浜岡原子力発電所
基準津波の策定のうち
歴史記録及び津波堆積物に関する調査について
(コメント回答)

2023年12月13日

コメント一覧表

①泥質堆積物中にイベント堆積物がないと判断した根拠

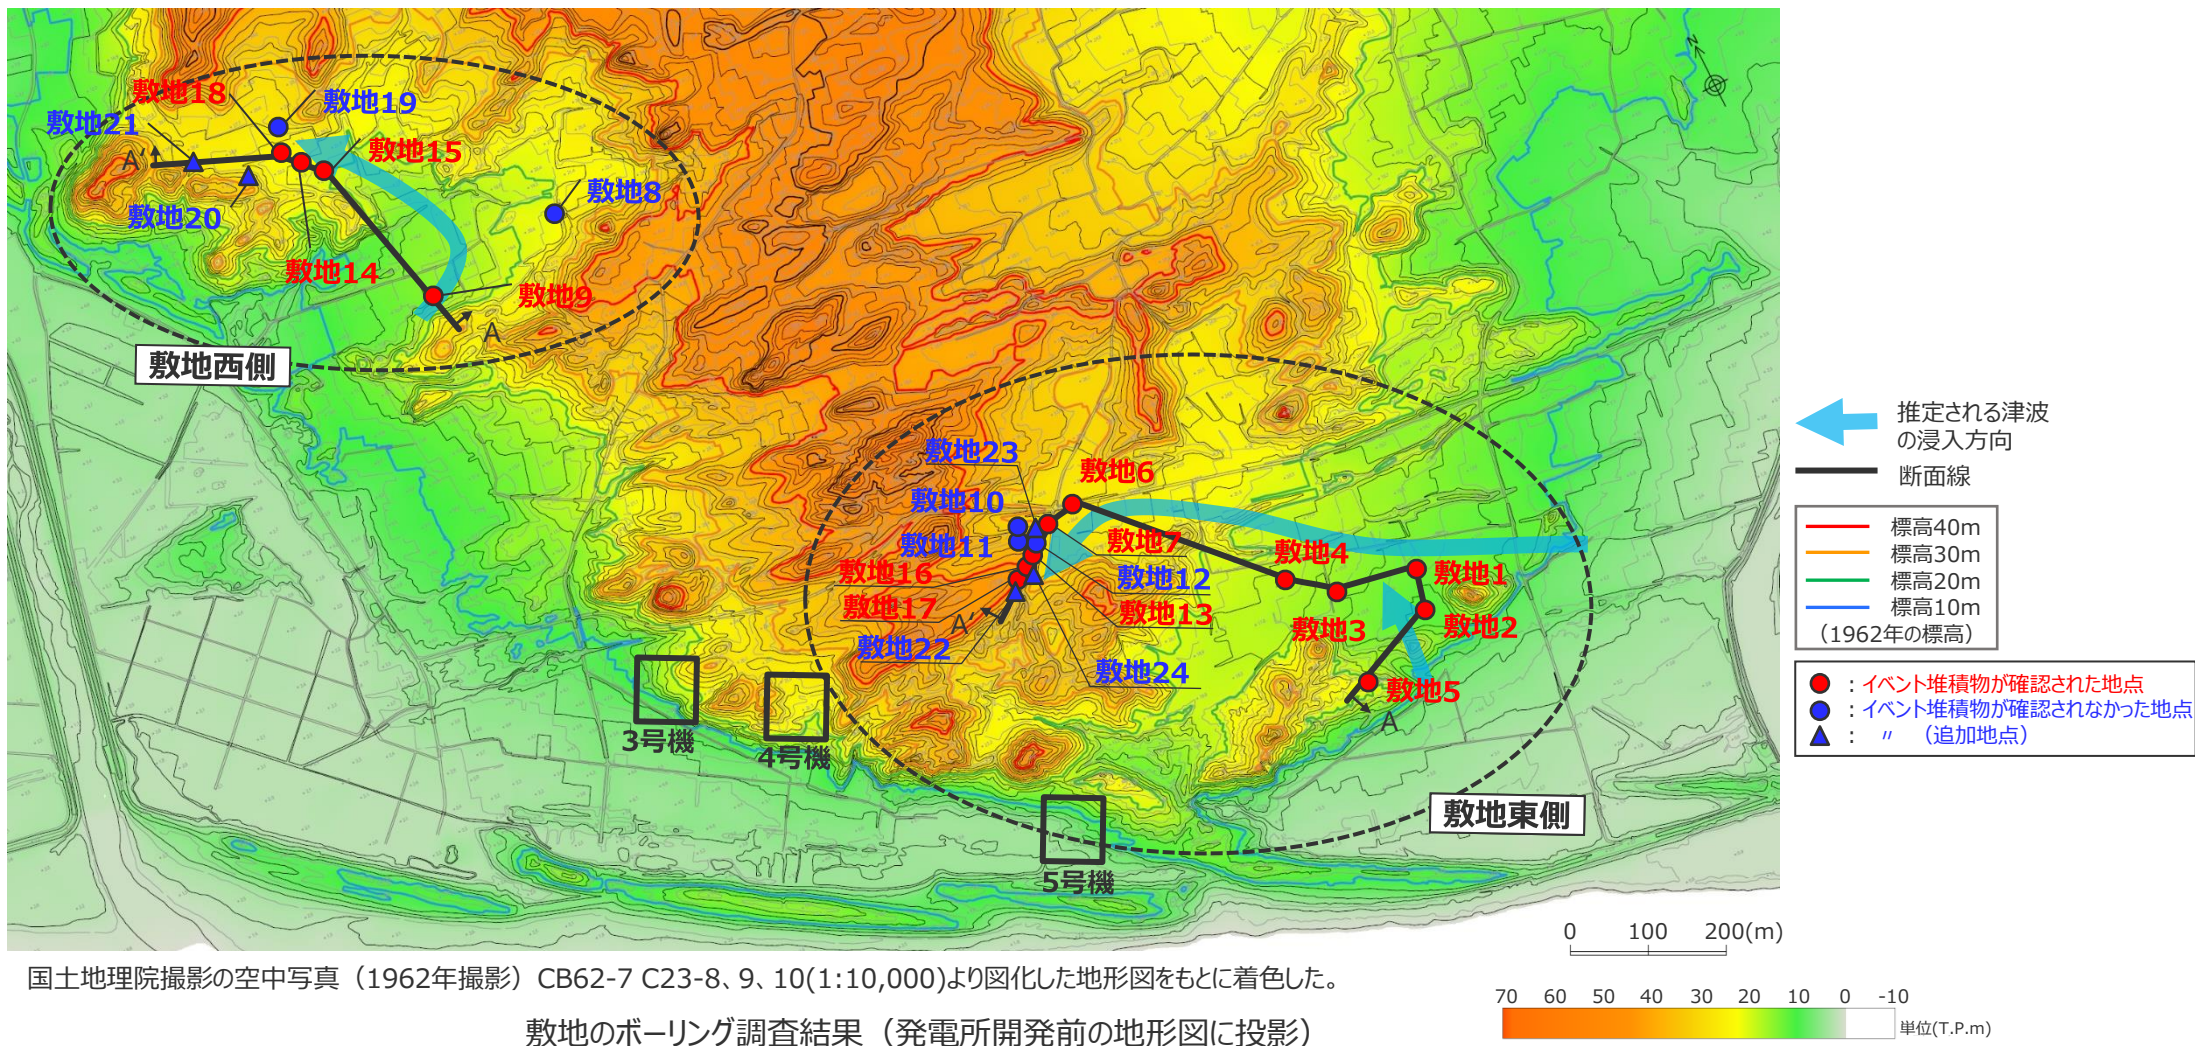
- 敷地のイベント堆積物の分布上限周辺において、イベント堆積物がないとしている泥質堆積物については、その判断根拠を示すこと。
- 敷地のイベント堆積物として比較的厚い層厚を認定していることについて、コア観察結果、地形的な特徴等からの考察を加え説明すること。
- イベント堆積物の評価の基礎データであるボーリングコア写真と柱状図は、調査地点ごとに両者を並べて示すこと。

- 敷地西側及び東側のイベント堆積物の分布上限周辺の調査地点について、泥質堆積物中にイベント堆積物がないと判断した根拠を整理した。
- 敷地西側はp.27～30参照、敷地東側はp.31～38参照。
